Nørrebro Lokaludvalg
Nørrebrogade 208
2200 København N

Høringssvar fra Nørrebro Lokaludvalg vedr. høring om Projektforslag for Helhedsplan for De Gamles By

Sagsnr.
2014-0196512

Lukning af Møllegade/større hjørneplads

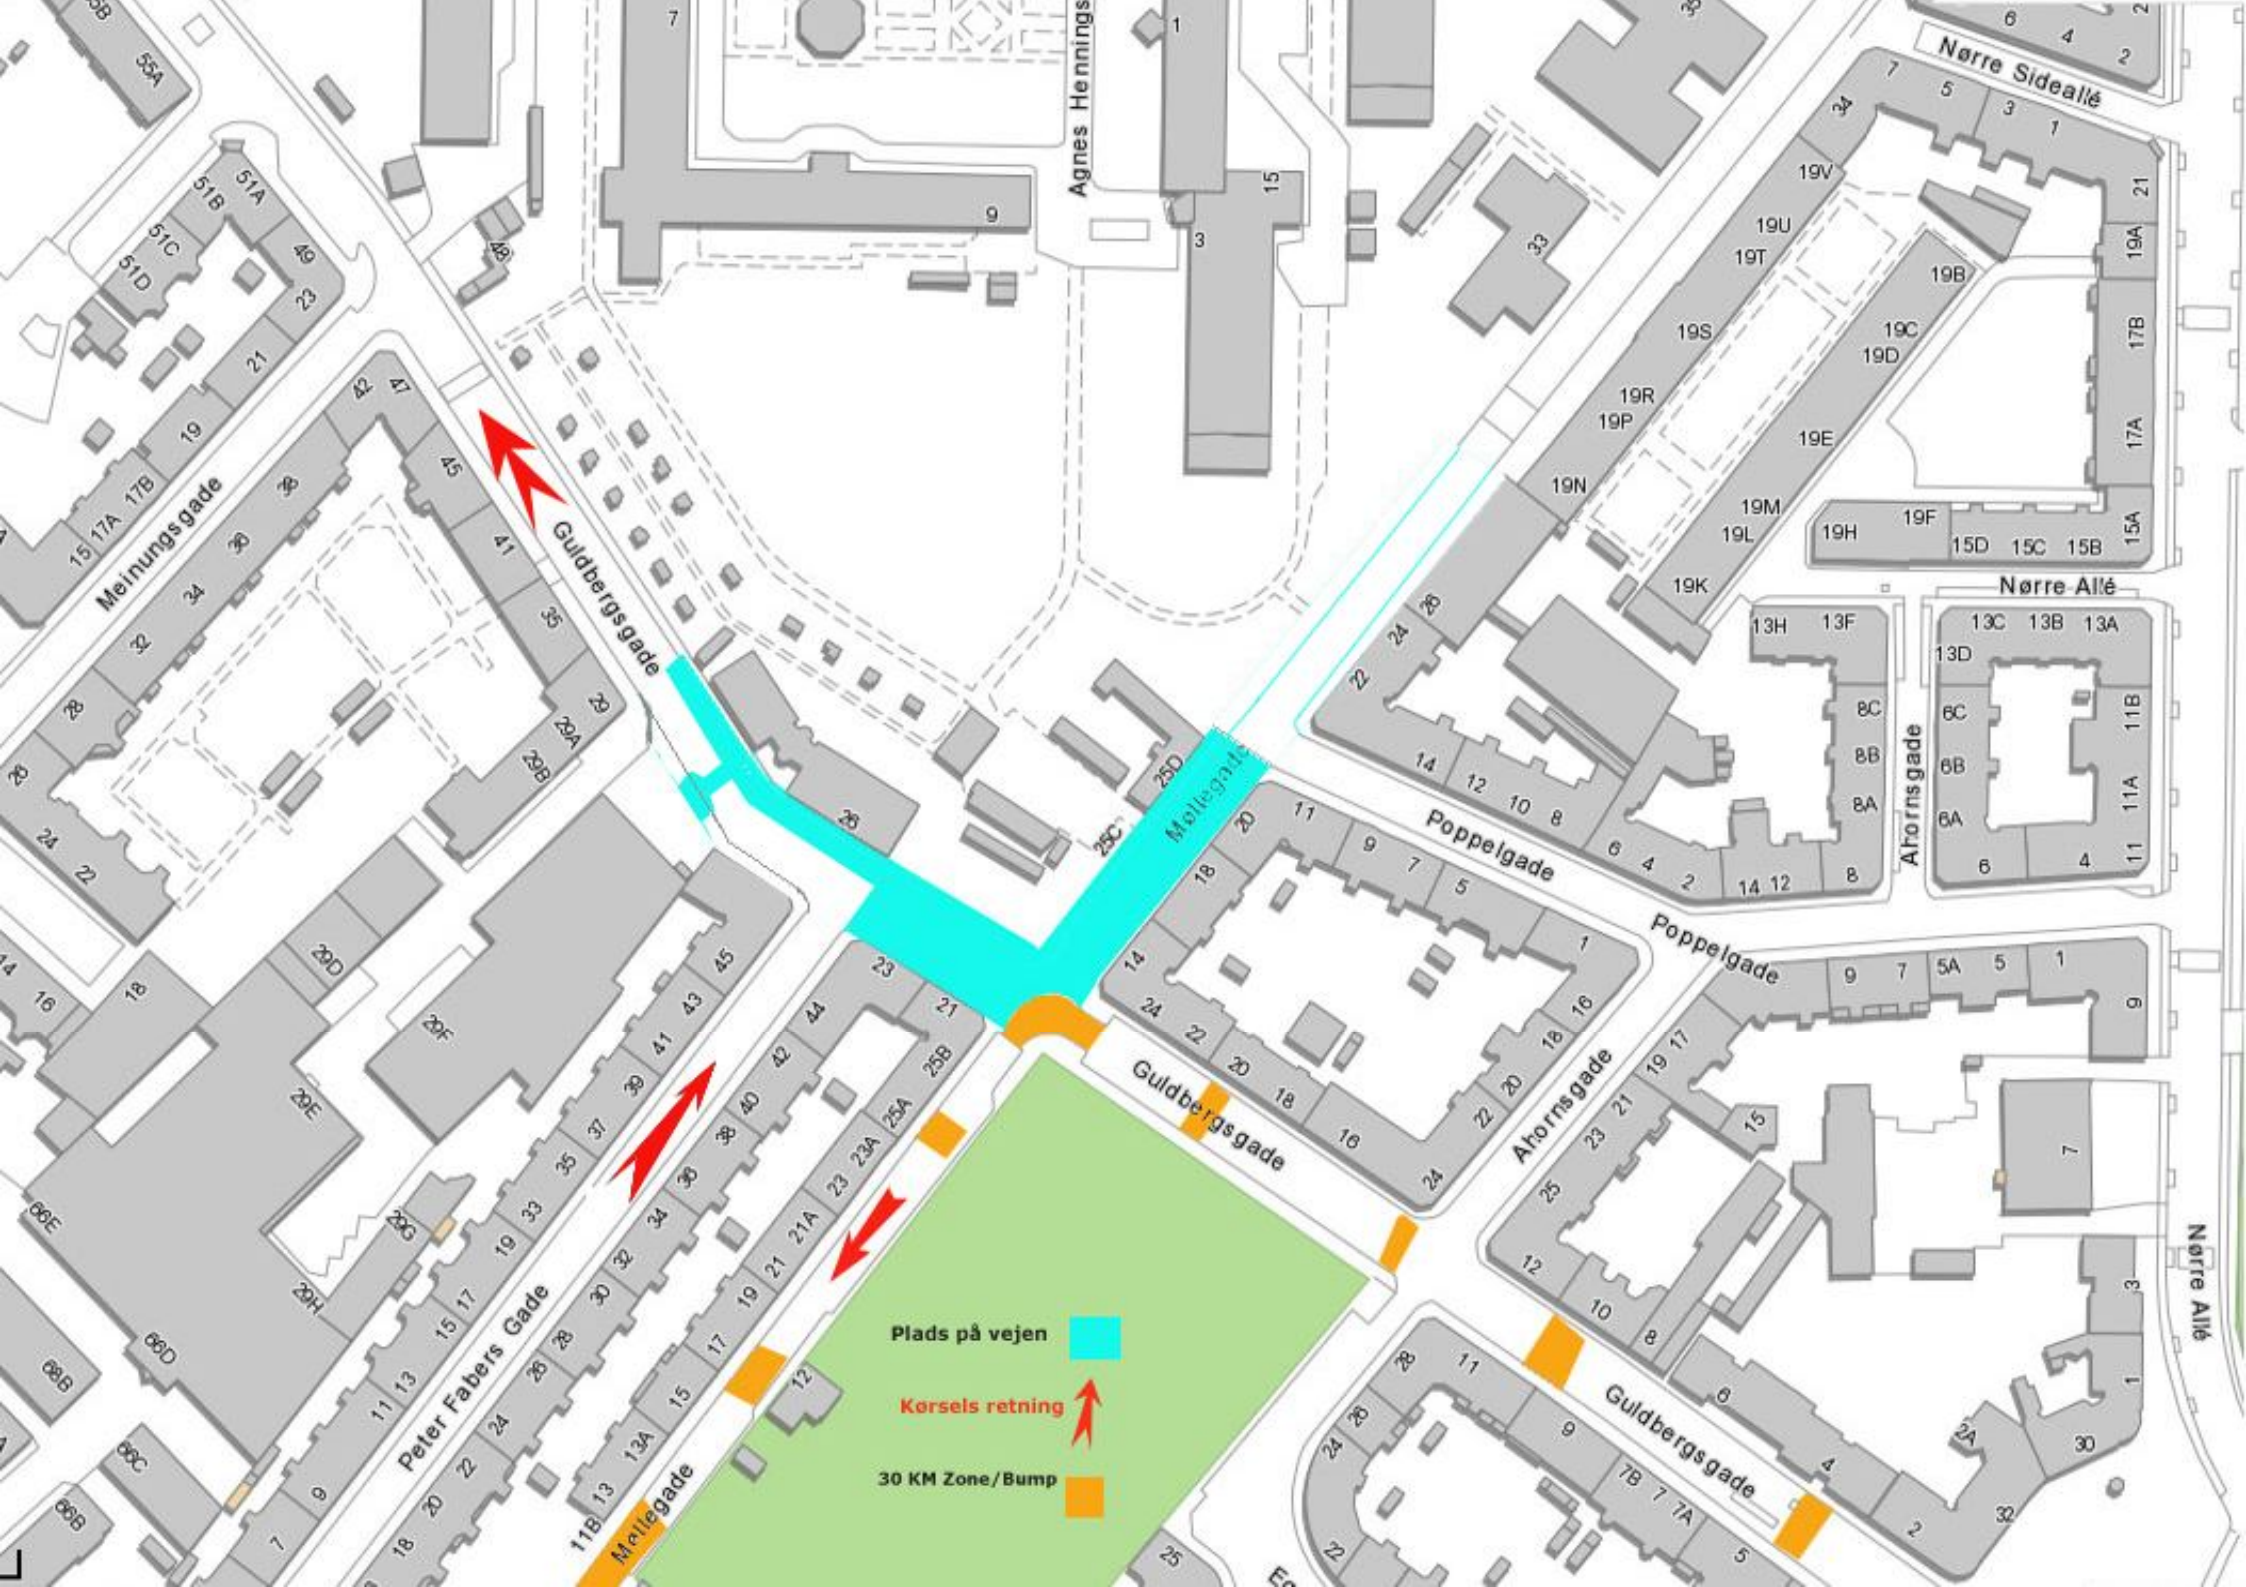
Nørrebro Lokaludvalg fastholder, at udvalgets forslag (fra 2013) om at lukke for biltrafik fra Møllegade (Nord) mod Guldbergsgade fortsat ville være den bedste løsning på trafikproblematikken i Guldbergsgade-kvarteret (se det vedhæftede kort), som fortsat synes kaotisk for kvarterets beboere, ung som gammel, fodgænger, rollator-kører og cyklist. Den løsning ville samtidig spare de penge, der nu tænkes anvendt til trafik-initiativerne i Helhedsplanen (modstrømscykelsti m.v.), samt give mere plads – i form af det eksisterende vejareal – til en udvidet hjørneplads til glæde og gavn for alle aldersgrupper.

Plads på vejen

Kørsels retning

30 KM Zone/Bump
